INFORME SOBRE ASPECTOS NEGATIVOS IDENTIFICADOS EN LOS NUEVOS TRAMOS DE RED CICLISTA DE SANTANDER (JARDINES DE PEREDA-NUEVA MONTAÑA/ESTACIÓN FEVE)

SITUACIÓN: Antonio López (zona de la Bibilioteca Municipal)

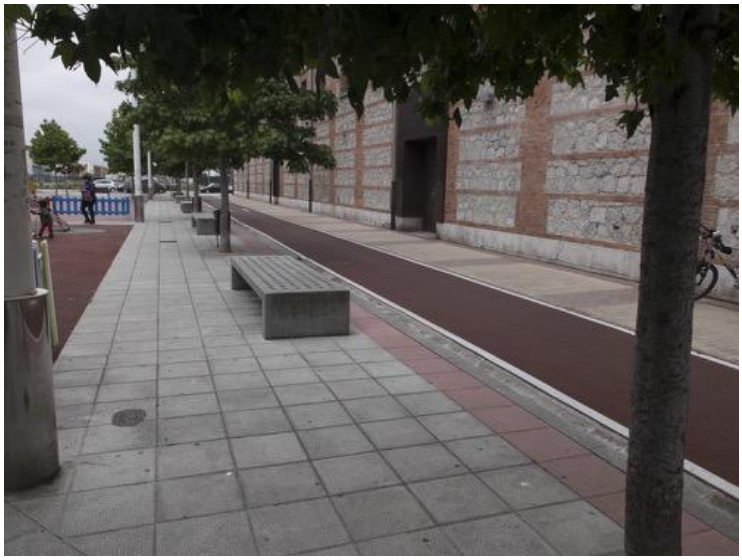
TIPO DE DEFICIENCIA: Zona infantil de juegos sin separación física del carril

Colocación de barrera que separe físicamente el parque infantil y los bancos del tránsito ciclista por el carril bici.

SITUACIÓN: Calle González Riancho confluencia con Héroes de la Armada

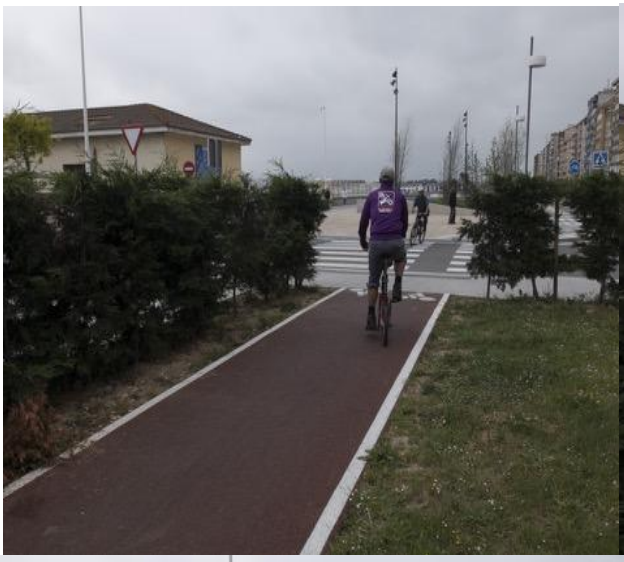
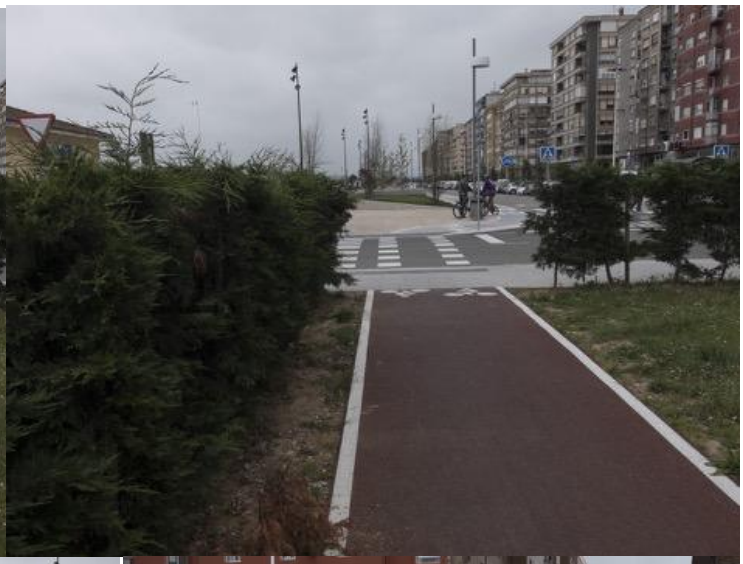
TIPO DE DEFICIENCIA: Falta de visibilidad en paso ciclista, así como ausencia de señalización vertical de dicho paso

Reducir la altura de los setos a no más de 50cm en los 15 metros anteriores al cruce.
Señalizar el cruce.

SITUACIÓN: Parque de La Marga (túnel)

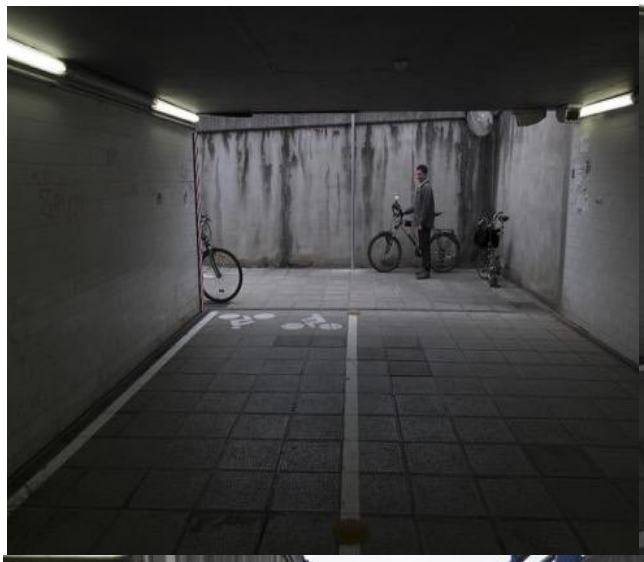
TIPO DE DEFICIENCIA: Curva en ángulo de 90° de escasa visibilidad en zona compartida con los peatones

Trasladar la acera bici al lado opuesto del paso túnel, de forma que el ciclista haga el giro de la curva por el lado de fuera y el peatón por el lado de dentro.

SITUACIÓN: Avenida de Parayas (zona de los concesionarios)

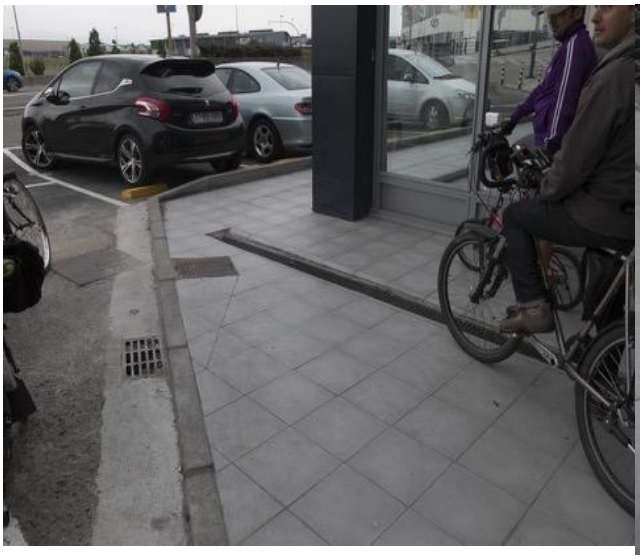
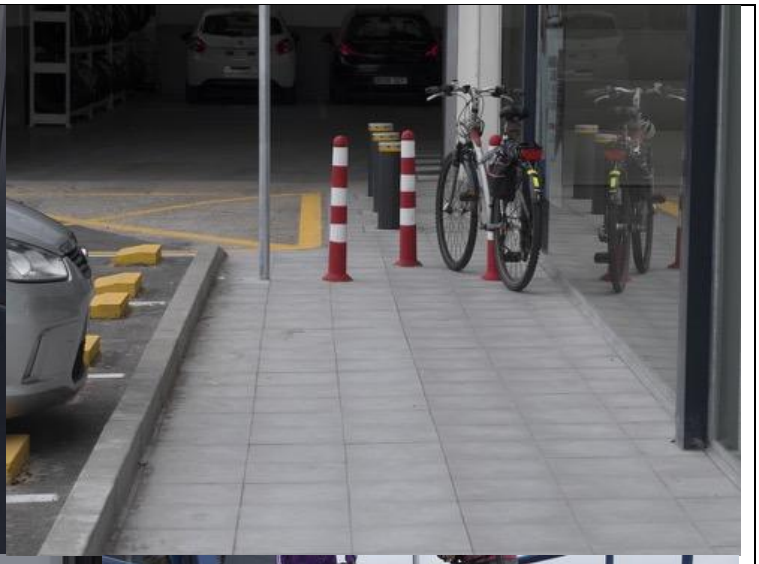
TIPO DE DEFICIENCIA: Deficiencias múltiples (ver fotos). Falta de continuidad de la vía ciclista.

Construir la vía ciclista sobre la calzada, en el espacio público ocupado por los aparcamientos para coches.
Eliminación de los elementos verticales que impiden al paso a cualquier silla de ruedas, carrito de bebes, etc.
